改善箇所説明図

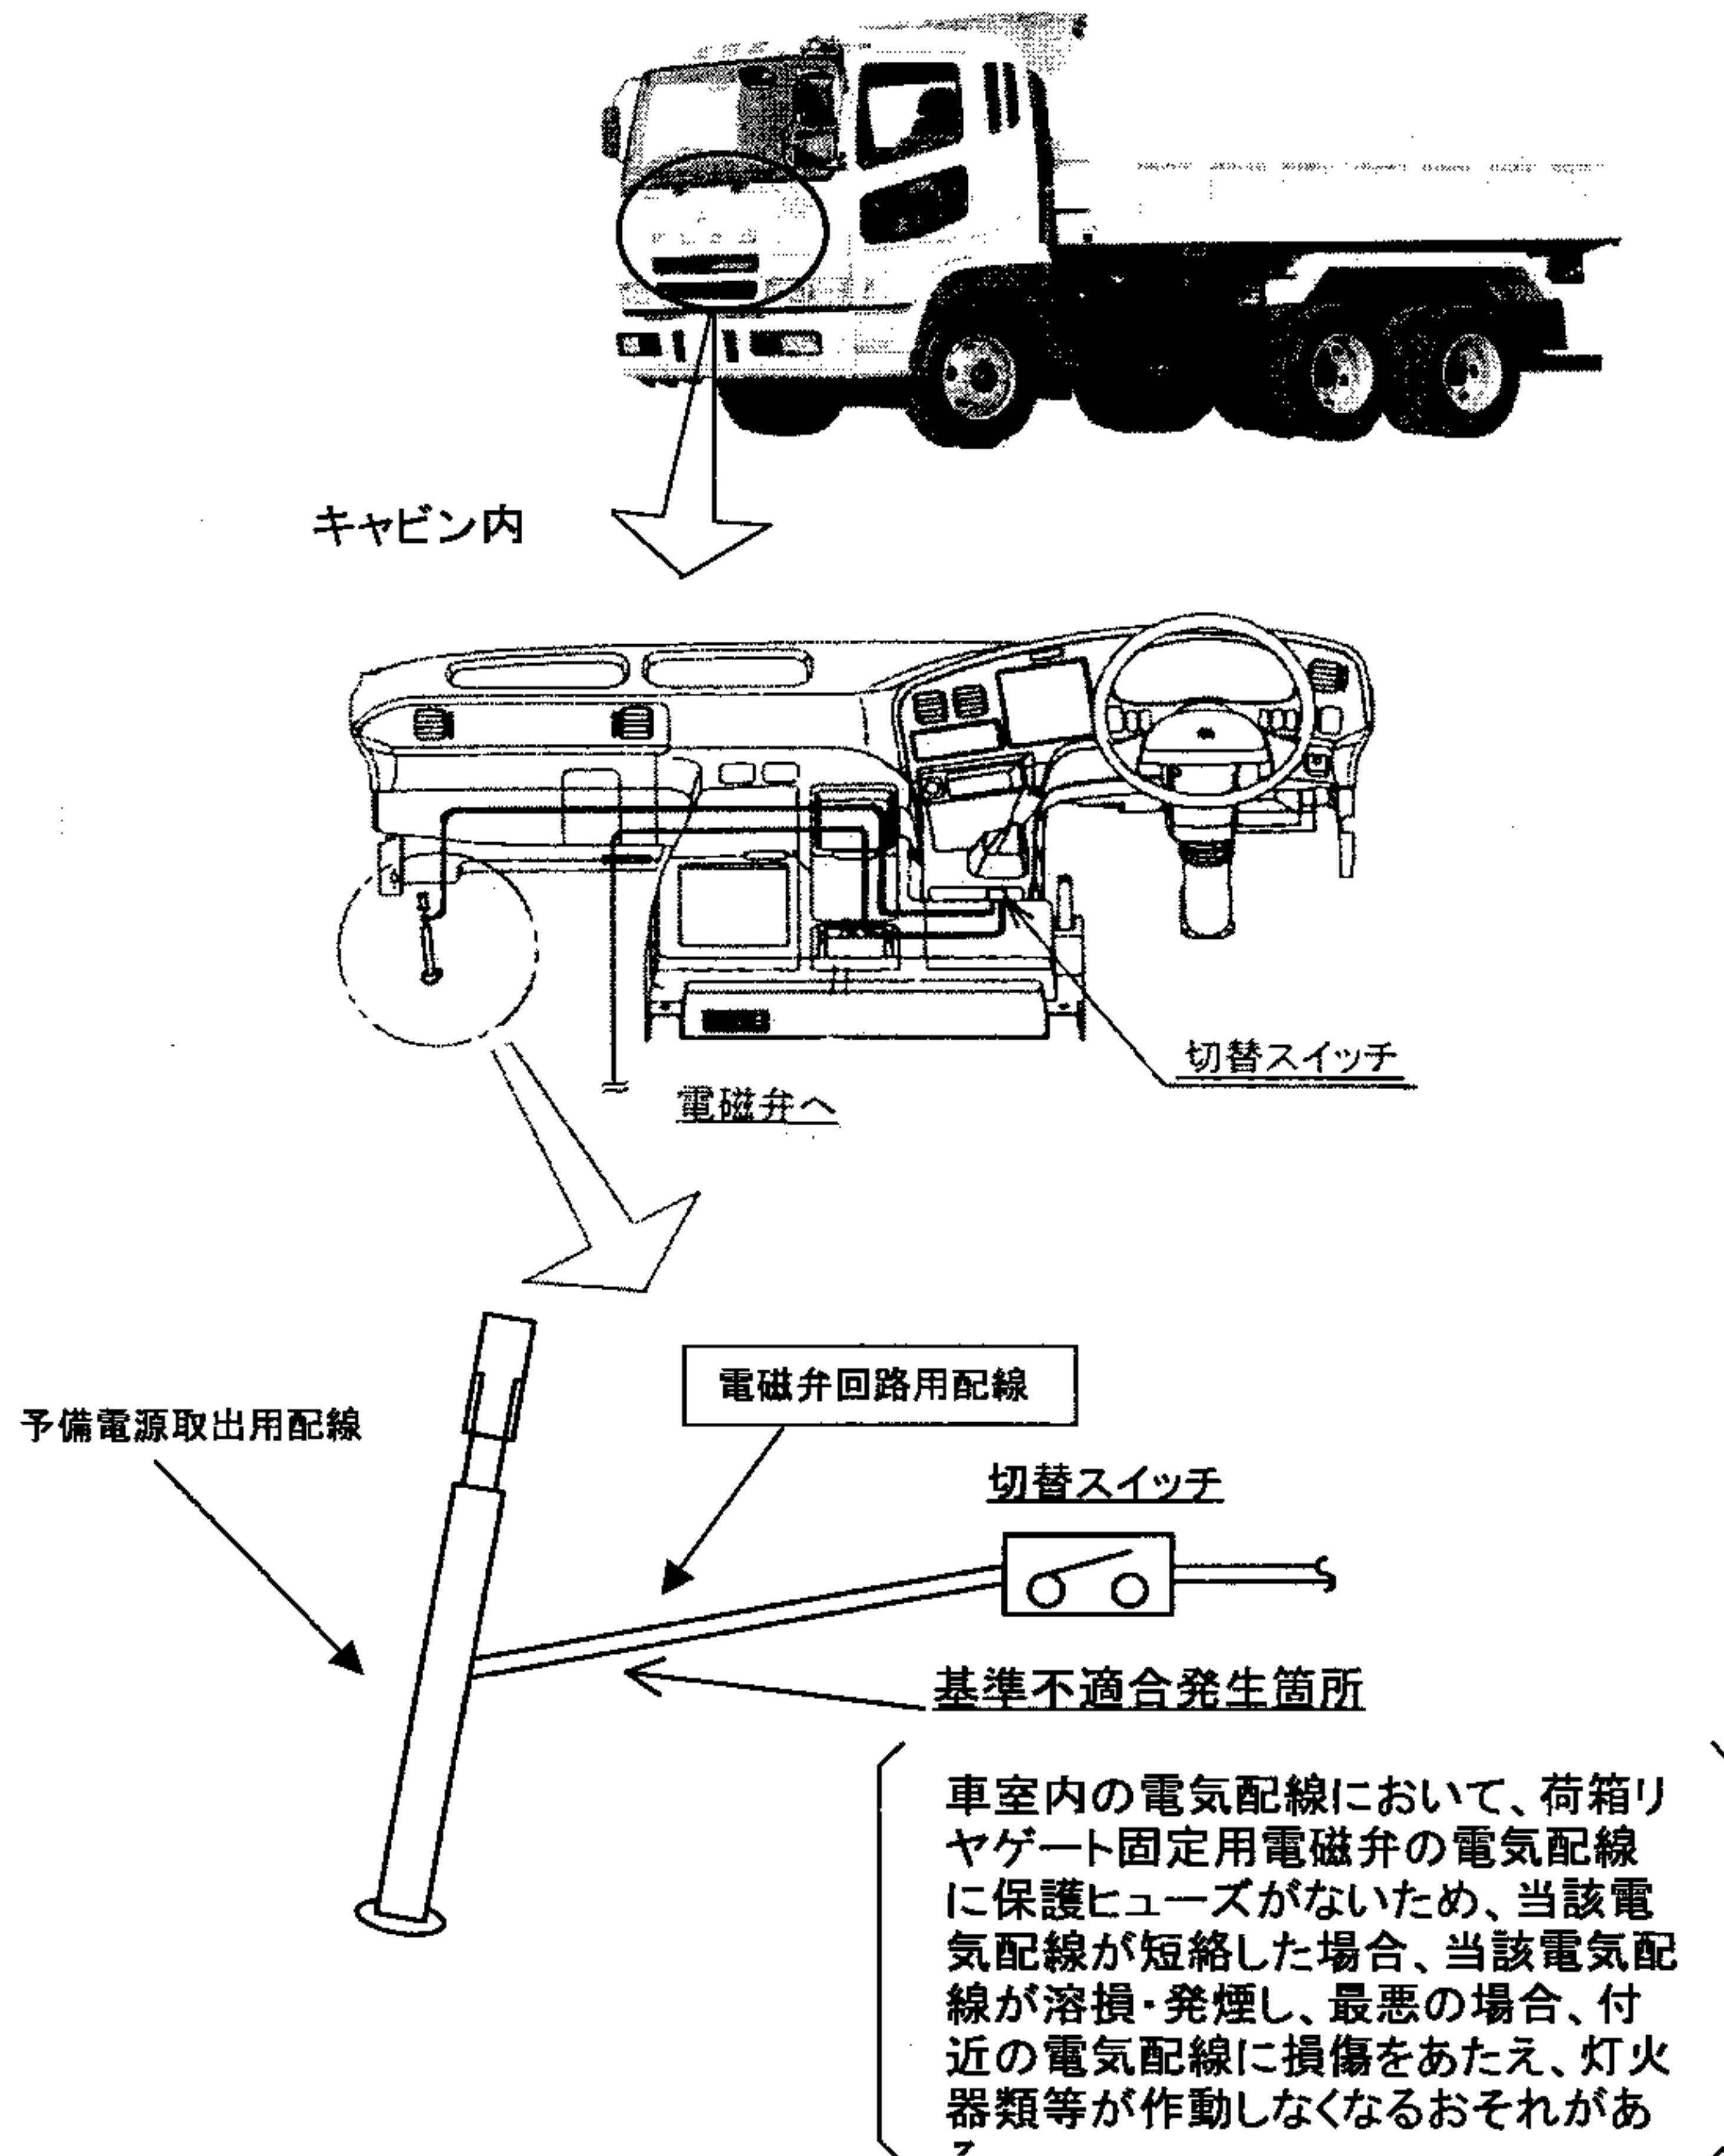
改善内容 全車両、保護ヒューズ付配線と交換する。	
改善前	改善後
切替スイッチ	ヒューズ 切替スイッチ 電源取り出し方法変更および保護ヒューズ付配線と交換

識別:ヒューズの取付有無により確認できるため特別な識別措置はとらない
